臺北市建築管理工程處 函

主旨：檢送本處112年8月16日營建法規研究小組第403次會議紀錄1份，各與會單位如有其他補充意見，請於文到7日內具文提供，請查照。

臺北市建築管理工程處營建法規小組第 403 次會議紀錄

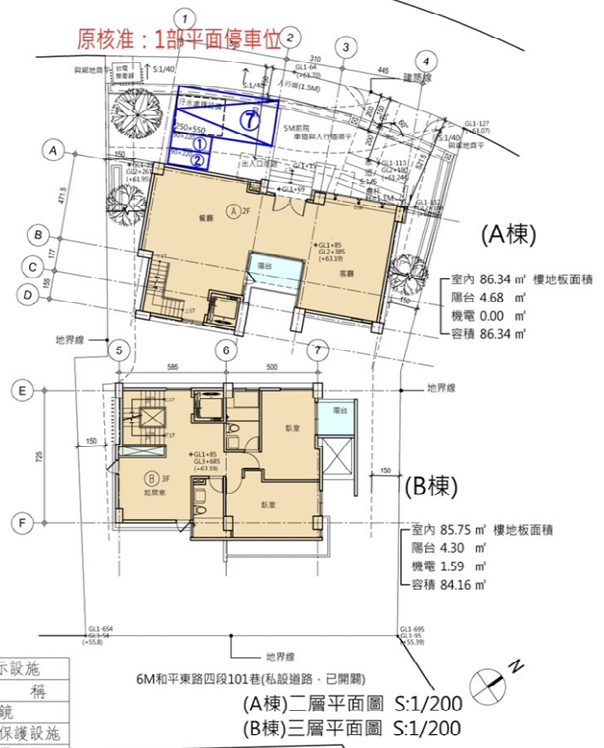
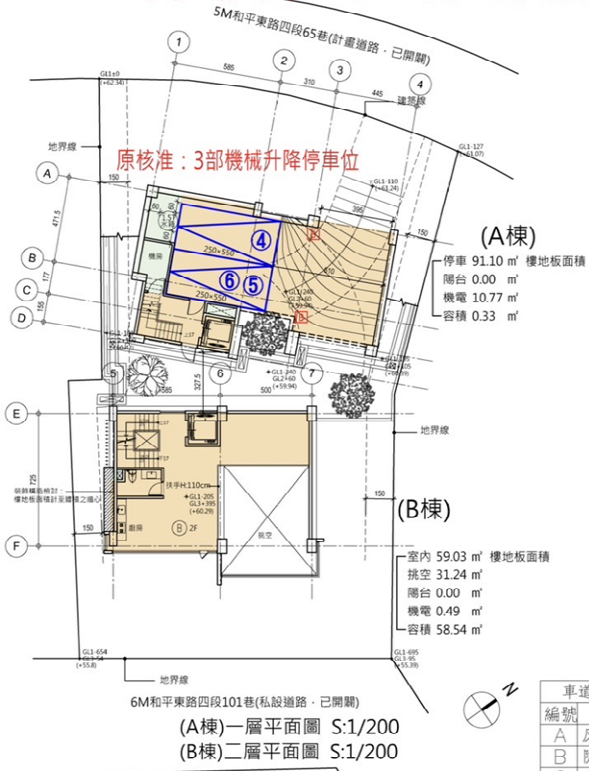
- (一) 據 542 地號之地主口述，本案基地所屬街廓於民國 50 年代初期為一片田地，後經土地分割，並留設共同出入通路以連接主要道路，分割後各自獨立之地號由在地人士認購，興建透天住宅。
- (二) 在民國 50 年代初期，建築法尚未實施，基地街廓的地號分割與留設通路以供獨立興建的做法，類似於目前法規定義上的「私設通路」。本案 542 地號即為當時留設的通路(寬約 2.45m~2.65m)，今申請建造執照，請惠允適用「臺北市實施容積管制前已建築完成之基地內未納為法定空地私設通路於實施容積管制後得納為法定空地之認定原則」辦理。
- (三) 按「臺北市實施容積管制前已建築完成之基地內未納為法定空地私設通路於實施容積管制後得納為法定空地之認定原則」第 2 點第 1 款規定：「...該鄰接拆除新建或改建之原建築基地之私設通路部分方得納為法定空地。」之規定，已將 542 地號私設通路後段完成分割，使分割後 542-1 地號不納入建築基地範圍。

- 一、有關本市○○區○○段○小段 542 地號，經提案建築師檢附相關佐證文件，並經檢討相關規定，同意該土地之性質屬私設通路。
- 二、本案私設通路之設置，同意提案建築師所擬方案，保留原有私設通路，並自路中心往基地內退縮 3 公尺作為基地內通路。

原核准：A棟3部機械車位1部平面車位

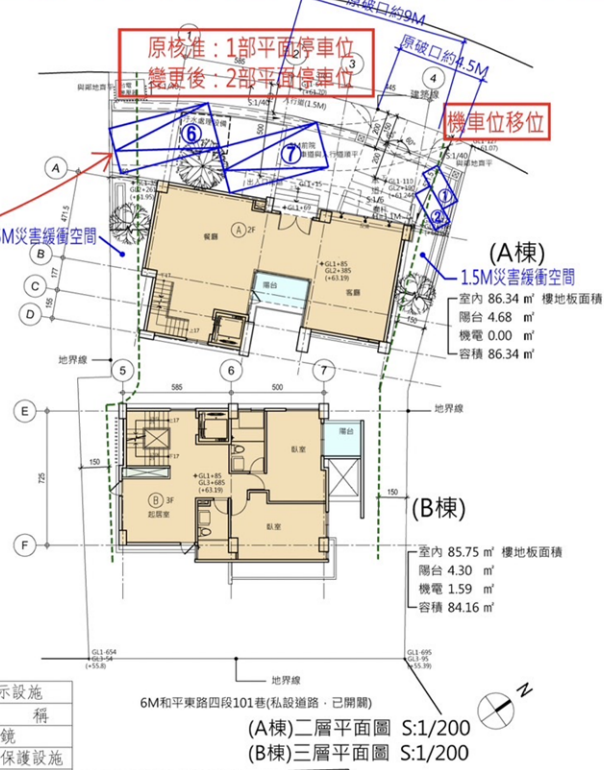
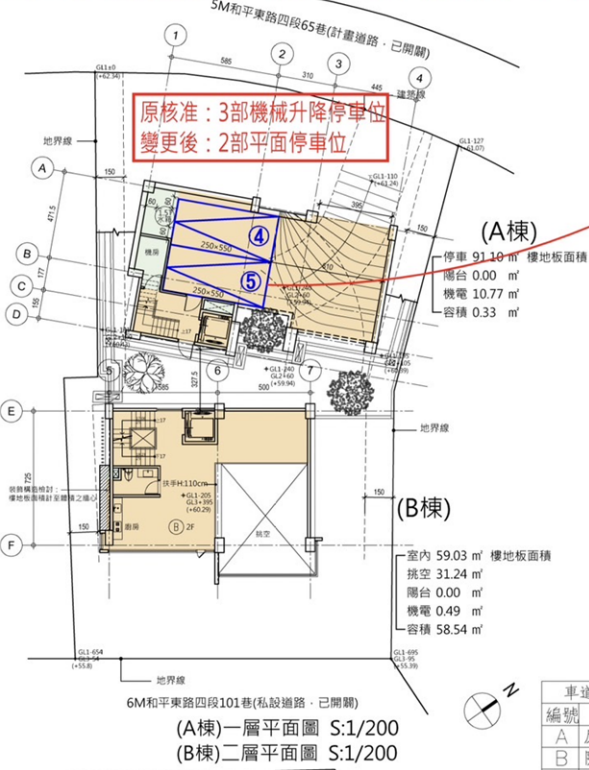
- 一、本案基地位屬臺北市都市計畫劃定山坡地開發建築管制範圍(山限區)，領有○○建字第○○○號建造執照。本次申請建照變更設計，擬將原核准法定汽車位 7 輛(3 輛機械停車、4 輛平面停車)變更為 7 輛平面停車位。
- 二、因 A 棟 1F 之 3 輛機械停車位變更為 2 輛平面停車位時，另 1 輛調整規劃設置於 A 棟 2F 戶外空地(詳附圖)。但當 A 棟 2F 戶外空地規劃設置 2 輛平面汽車停車位時，涉災害緩衝空間及汽機車出入口開口寬度限制，造成 1 輛平面停車位無法進出。(按「臺北市山坡地開發建築都市設計準則」第 7 條第 2 項規定，災害緩衝空間除必要之水土保持設施外，不得作為建築使用。)
- 三、本案基地周邊留設寬度 1.5m 之災害緩衝空間範圍，能否參照「都市危險及老舊建築物容積獎勵辦法」第 5 條自鄰地境界線距離 2 公尺之淨空設計範圍允劃設停車位？若否，惠允適用「臺北市建築物附設停車空間繳納代金及管理使用自治條例」之規定辦理。

結論：有關涉及建築物附設停車空間繳納代金疑義事項，經都市發展局都市設計科與會說明，本案位於山限區(第二種住宅區)依本市山坡地開發建築都市設計準則第7條第2項：「災害緩衝空間除必要之水土保持設施外，不得作為建築使用。」亦不得做為因新建建物衍生之停車位使用，是本案同意所提1輛平面停車位適用「臺北市建築物附設停車空間繳納代金及管理使用自治條例」第2條第1項第3款規定以繳納代金方式辦理，後續請業務科室依行政程序簽報。
